AVIS DE LA COMMISSION LOCALE DE L'EAU DU SCHEMA D'AMENAGEMENT ET DE GESTION DES EAUX DE L'ORGE-YVETTE

DOCUMENT DU 02 JUIN 2023

**DOSSIER ICPE
– EXTENSION DATA CENTER –
COMMUNE DE MARCOUSSIS**

Figure 28 - Présentation des bassins de rétention du site

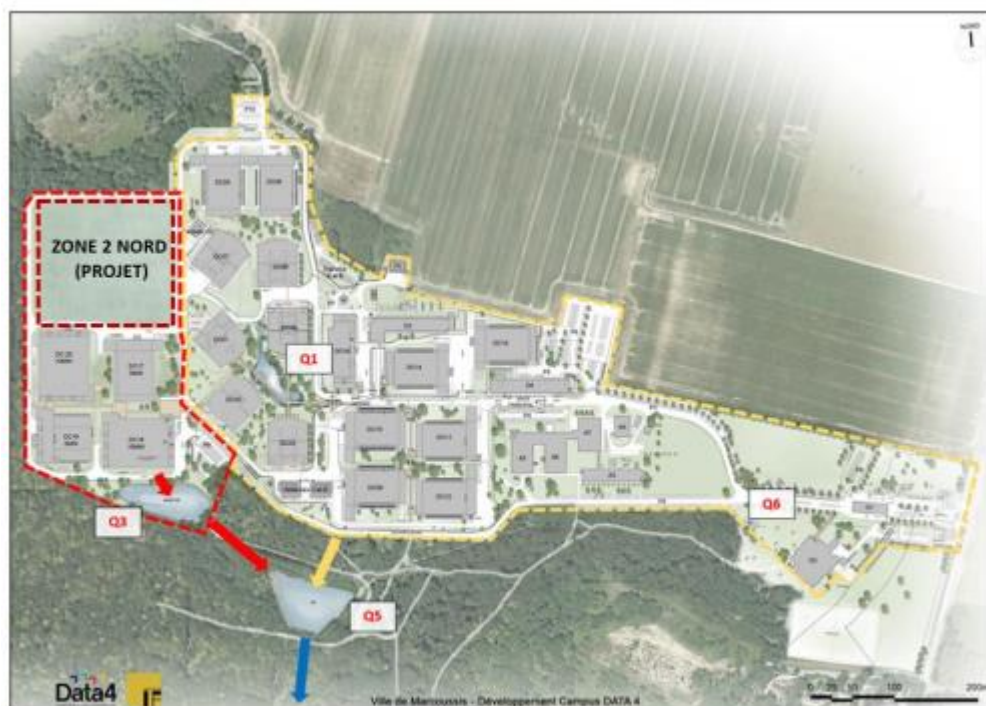
- ◆ La CLE du SAGE valide les choix du pétitionnaire concernant le mode de gestion mixte des eaux pluviales du projet qui est conditionné par la faible perméabilité des sols.

- ◆ La CLE du SAGE valide les volumes des ouvrages pour l'infiltration des 10 mm de pluies et pour le stockage régulation du bassin Q3 porté à 3 240 m³ permettant de respecter l'arrêté préfectoral d'autorisation du 23 mars 2021. En effet, le pétitionnaire afin de pouvoir gérer les 10 mm de pluies optimise de manière cohérente les espaces de pleine-terre dont il dispose.

- ◆ En revanche, la CLE du SAGE demande que les calculs relatifs au temps de vidange soient détaillés dans le DLE. En effet, la CLE du SAGE s'interroge sur la validité des temps de vidange obtenus via les calculs présentés dans la notice hydraulique qui indique un temps inférieur ou égale à 48h pour l'ensemble des ouvrages malgré des perméabilités très faibles. La CLE souhaiterait notamment voir l'impact de la prise en compte de l'évapotranspiration évaluée à 30 mm/m²/jour dans le calcul du temps de vidange.
